2. PLANÄNDERUNGSVERFAHREN

Planfeststellungsabschnitt 1.2 Fildertunnel
Baubeschnitt km 0,432 - km 10,030

Bauwerksplanung Lageplan km 0,432 bis km 1,1400	Datum: 11/01 Name: Kob/Nies
Gezeichnet: 11/01 Riepe	Bearbeiter: 11/01 Riepe
Maßstab: 1:500	Freigabe DB ProjektBau GmbH:

Änderungsvermerke	Freigabe DB ProjektBau GmbH
Genehmigung: Entscheidung nach § 76 (2) VwVfG vom 8.02.2014 Im Auftrag: Eisenbahn-Bundesamt, Außenstelle Karlsruhe/Stuttgart	Genehmigt durch: Ersatz für Plan-Nr. / Freigegeben durch: / Anlage Planfeststellungsunterlagen Anlage 7.1 Blatt 1B von 5

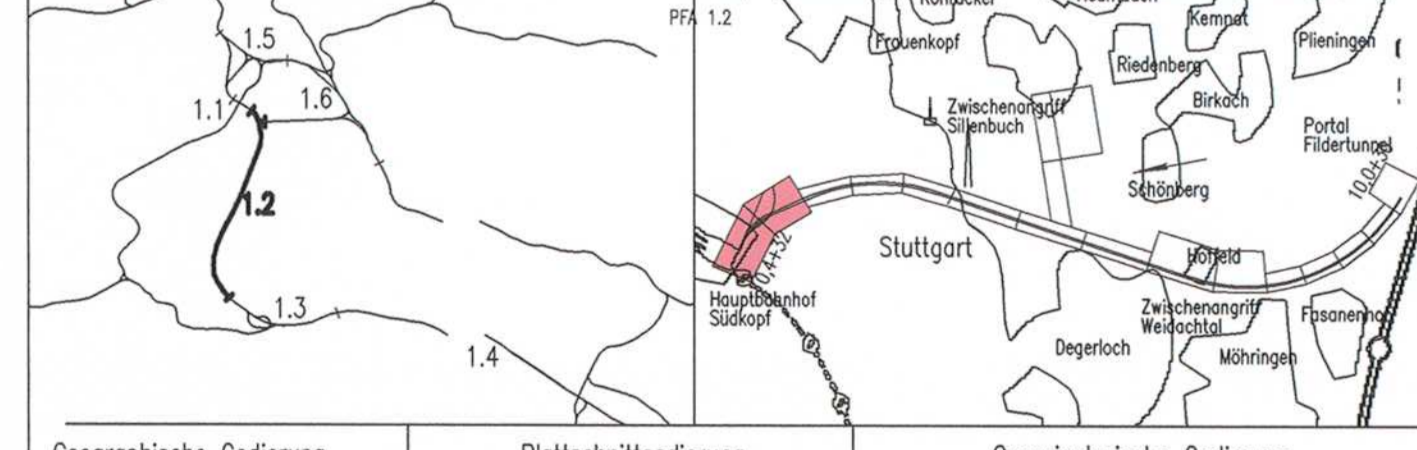
Änderung	Änderungsgrund	Datum
1	Anpassung Verzweigungsbauwerk und Rettungszufahrt für 12 m Busse	14.02.2014
2	Verklärung Verzweigungsbauwerk, Vollfelder	14.04.2010
3	Umtrassierung und Gleisbezeichnung	
4	Index: Änderungen bzw. Ergänzungen
